I.dz. 00917/PIM/03/24/MK/2023-372

Dotyczy: "Budowa pływalni krytej przy ul. Taborowej"

Dotyczy: postępowania przetargowego pn. „Budowa pływalni krytej przy ul. Taborowej [POZNAŃ]”, postępowanie numer PIM/01/24/ZP3/2023-372.

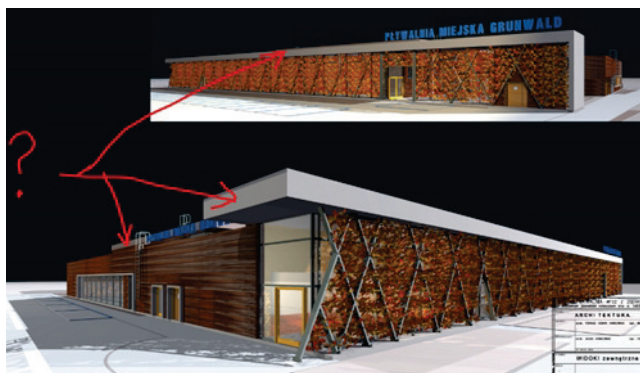
W części opisowej projektu są rozbieżne zapisy dotyczące okładzin elewacyjnych:

Prosimy o określenie rodzaju materiału i koloru okładzin elewacji wentylowanej?

Czy można zastosować jako okładzinę elewacji wentylowanej Alcobond ?

Okładzinę elewacyjną fasady wentylowanej należy wykonać z paneli typu korten oraz fragmentów (pokazanych na renderingu) w kolorze jasno szarym podobnym do jasnego betonu z paneli w technologii Trespa.

Rozwiązania materiałowe i kolorystykę pokazano w projekcie i uzgodniono z Konserwatorem Zabytków.

Zapis dotyczący ścian osłonowych aluminiowych dotyczy ślusarki aluminiowej szklonej, której pewne fragmenty zastąpiono płytami typu spandrel. Odnosi się to między innymi do spodu okapu nad główną ścianą szklaną hali basenowej wzdłuż osi 1.

Wybrane panele elewacyjne i ich ostateczną kolorystykę należy przedstawić do akceptacji Inwestora i Projektanta w nadzorze autorskim.

Nie przewiduje się zastosowania paneli elewacyjnych typu Alucobond.
